改善箇所説明図

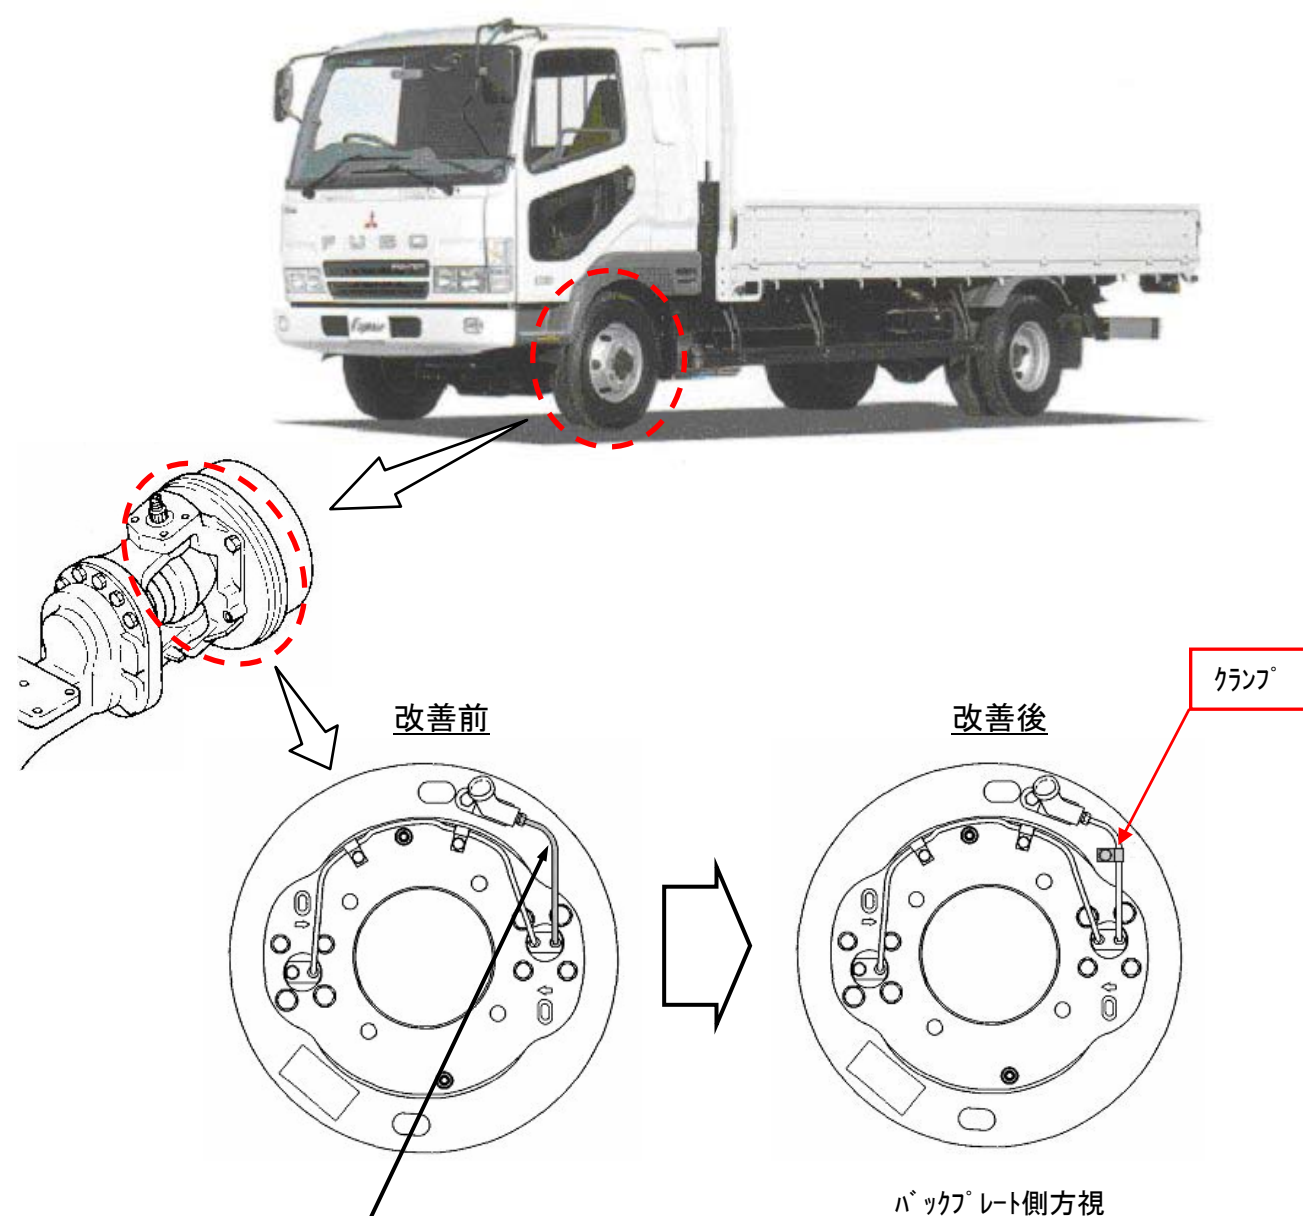
基準不適合発生箇所

中型総輪駆動車の前輪用ブレーキパイプの固定方法が不適切なため、制動時のブレーキドラムの振動からブレーキパイプが共振し亀裂が生じることがある。そのため、そのままの状態で使用すると、ブレーキ液が滲み出して液量が減少し、最悪の場合、制動力が低下するおそれがある。

改善の内容

全車両、当該ブレーキパイプにクランプを取付け共振防止を図るとともに、当該ブレーキパイプを新品に交換する。

注：□は、追加部品を示します。
